Mission régionale d'autorité environnementale
ÎLE-DE-FRANCE

Avis délibéré
sur le projet de restauration du pavillon des Tamaris de
l'ancien sanatorium d'Aincourt (Val-d'Oise)

N°MRAe APJIF-2022-015
en date du 24/02/2022

Figure 7: À gauche : Plan de la micro-station d'épuration et du gîte pour les chauves-souris (source : étude d'impact, p. 143)
À droite : Coupe transversale du gîte (source : dossier de permis de construire du gîte, pièce PC3)

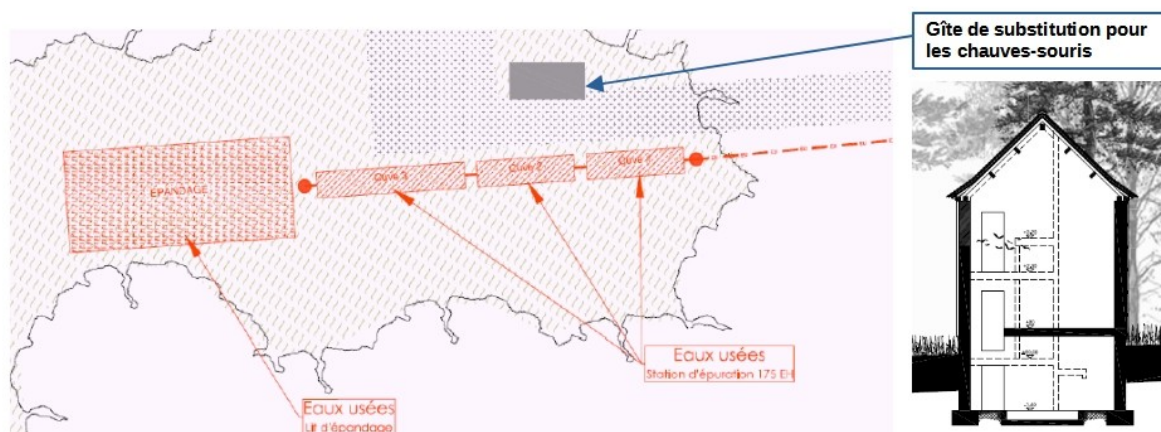
10 La commune d'Aincourt a transmis en cours d'instruction de l'avis de la MRAe une version légèrement modifiée du permis de construire concernant le gîte (avec notamment une toiture à deux pans, par rapport à la version précédente). L'illustration du gîte présentée dans l'étude d'impact (p. 215) n'est donc plus à jour.
